## COMUNICACIÓN DE SERVICIO NÚMERO 001-2007

### TEMA: CAMPAÑA DE RETIRO

ASUNTO: TIJA INFERIOR DE LA HORQUILLA (base con tubo) California 1100 EV y California 1100 Stone

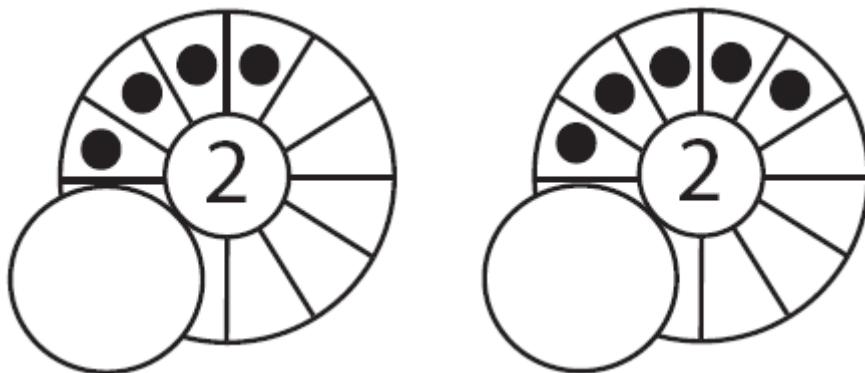
El control que se debe realizar consiste en comprobar el fechador, que se encuentra en la tija inferior de la horquilla (ver foto que se adjunta).

NOTA: la presencia del agujero en el fechador, como ilustra la figura, no impide la lectura de la fecha de producción

**Se deben sustituir solamente las placas marcadas con el número 2 central y con cuatro o cinco puntos en los “relieves”:**
